Parecer nº 30/FEAM/URA SM - CAT/2026

Parecer Técnico de LAS nº 30/FEAM/URA SM - CAT/2026				
Nº Documento do Parecer Técnico vinculado ao SEI: 134552903				
PROCESSO SLA: 47798/2025		SITUAÇÃO: Sugestão pelo Deferimento		
EMPREENDEDOR: IJP PARTICIPAÇÕES LTDA		CNPJ: 27.178.214/0001-09		
EMPREENDIMENTO: IJP PARTICIPAÇÕES LTDA		CNPJ: 27.178.214/0001-09		
MUNICÍPIO: Carmo de Minas/MG		ZONA: Urbana		
LOCALIZADO EM UNIDADE DE CONSERVAÇÃO:				
<input type="checkbox"/> INTEGRAL <input type="checkbox"/> ZONA DE AMORTECIMENTO <input type="checkbox"/> USO SUSTENTÁVEL <input checked="" type="checkbox"/> NÃO				
COORDENADAS GEOGRÁFICAS DATUM: SIRGAS 2000		LAT (Y) 22°07'17,445" S		LONG (X) 45°07'15,690" W
CÓDIGO	ATIVIDADE(S) DO EMPREENDIMENTO (DN COPAM 217/17)	PARÂMETRO	QUANTIDADE	UNIDADE
E-03-05-0	Interceptores, emissários, elevatórias e reversão de esgoto	Vazão máxima	4,56	L/s
E-03-06-9	Estação de tratamento de esgoto sanitário	Vazão média	2,78	L/s

Parecer Técnico FEAM/URA SM de LAS/RAS - CAT nº 30/2026

O empreendimento **IJP PARTICIPAÇÕES LTDA**, inscrito no **CNPJ nº 27.178.214/0001-09**, tem como finalidade a operação de interceptores, emissários, elevatórias e sistemas de reversão de esg

Figura 1-Potencialidade de ocorrência de cavidades. Fonte:IDE SISEMA.

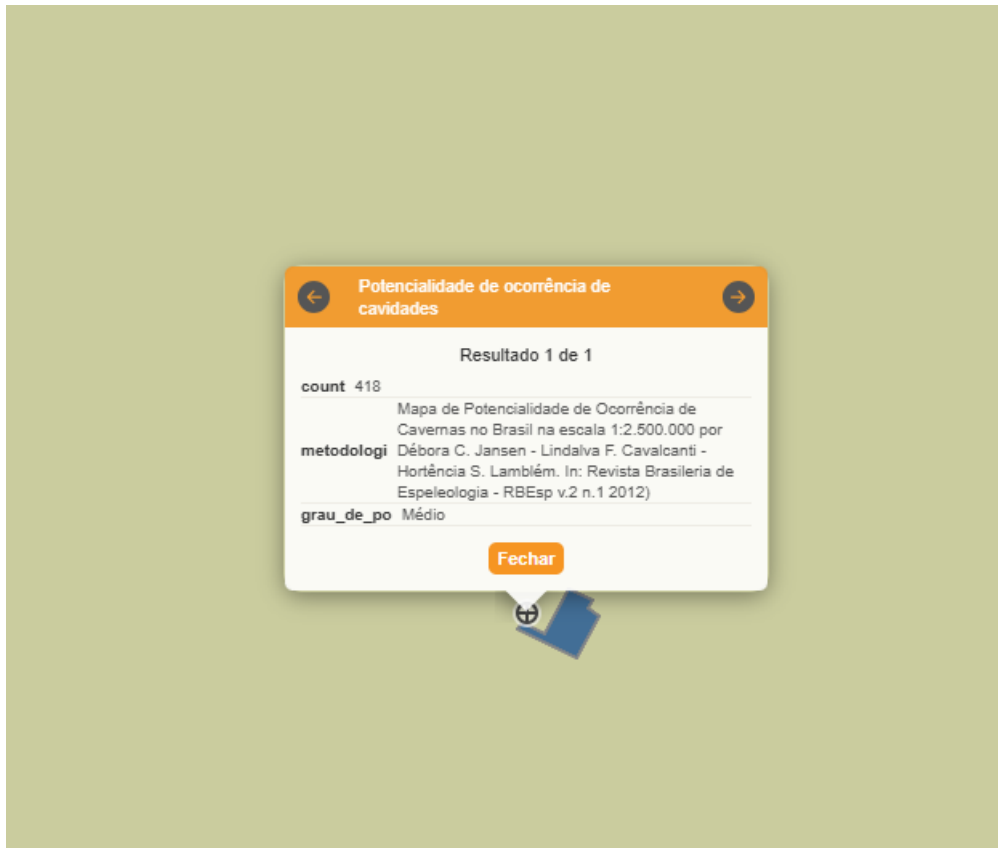
Após consulta à IDE, verificou-se que o município de Carmo de Minas/MG apresenta potencial **médio** para a ocorrência de cavidades naturais (Figura 1), conforme a classificação do CECAV e os mapas disponibilizados pela INDE. Essa condição aponta para uma probabilidade moderada de surgimento de cavidades esporádicas, aspecto que deve ser considerado nos processos de planejamento territorial e na avaliação de intervenções ambientais.

Figura 4- Fluxograma do tratamento de efluentes. Fonte: SLA e RAS.

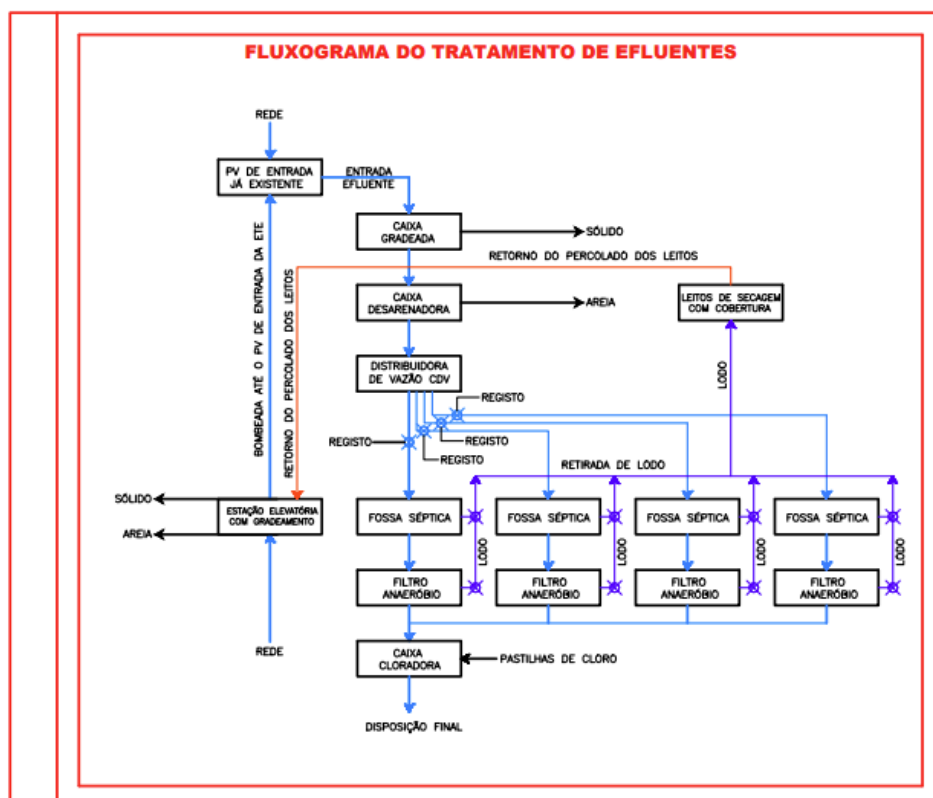
O empreendimento apresentou o fluxograma do sistema de tratamento de efluentes demonstrando que o esgoto ingressa pelo PV de entrada e passa inicialmente pela caixa

gradeada, onde são removidos os sólidos grosseiros. Na sequência, o efluente segue para a caixa desarenadora, responsável pela remoção de areia. Concluído o pré-tratamento, o efluente é conduzido pela CDV às fossas sépticas, onde ocorrem os processos de sedimentação e decomposição anaeróbia. Cada fossa séptica está interligada a um filtro anaeróbio, que complementa o tratamento. Por fim, o efluente é direcionado à caixa cloradora, onde passa pelo processo de desinfecção com pastilhas de cloro antes de sua disposição final.

Figura 5- Planta da rede coletora de esgoto. Fonte: SLA e RAS.

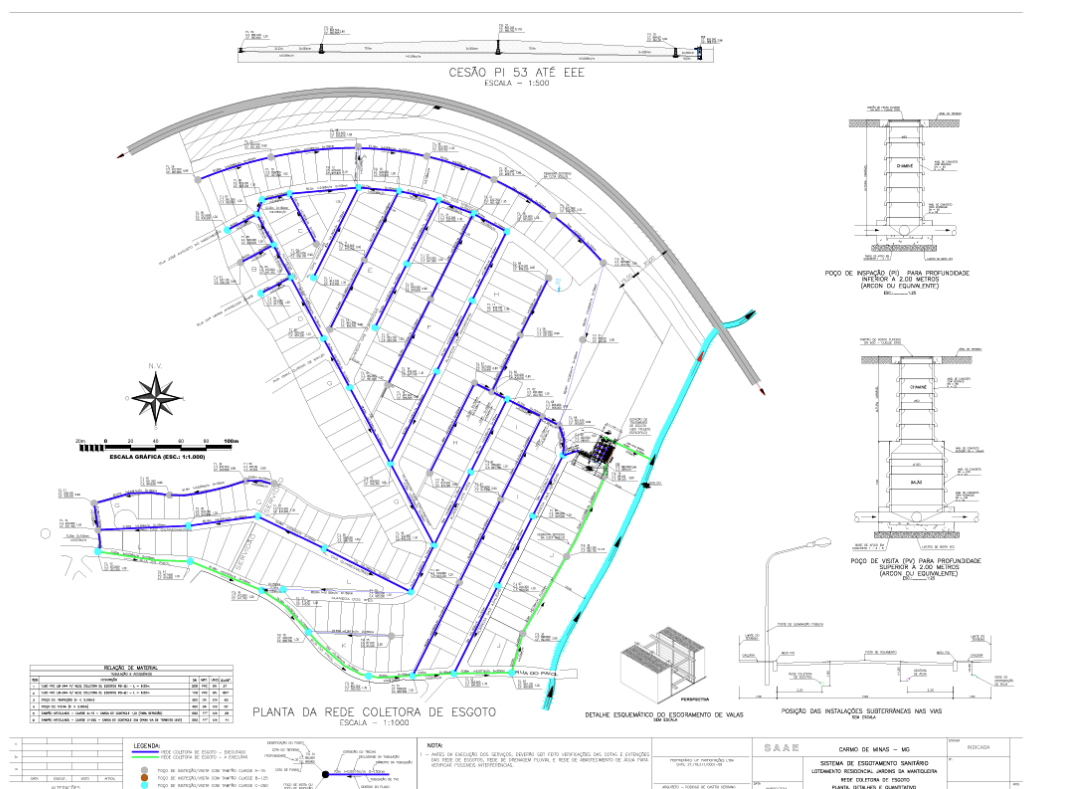
Além disso, o empreendimento apresentou detalhamento técnico da rede coletora, incluindo extensão, diâmetros, poços de visita e vazões adotadas, demonstrando que o sistema foi projetado e implantado de acordo com normas técnicas, ambientais e legais. O sistema possui extensão total aproximada de 3,86 km, atende a uma população estimada de 1.245 habitantes (249 unidades habitacionais), com consumo per capita de 200 L/habitante.dia e coeficiente de retorno de 0,80. O material utilizado é PVC rígido com juntas elásticas, nos diâmetros DN 150 mm (3.559,45 m) e DN 200 mm (271,55 m), contando com 70 poços de visita. (Figura 5).
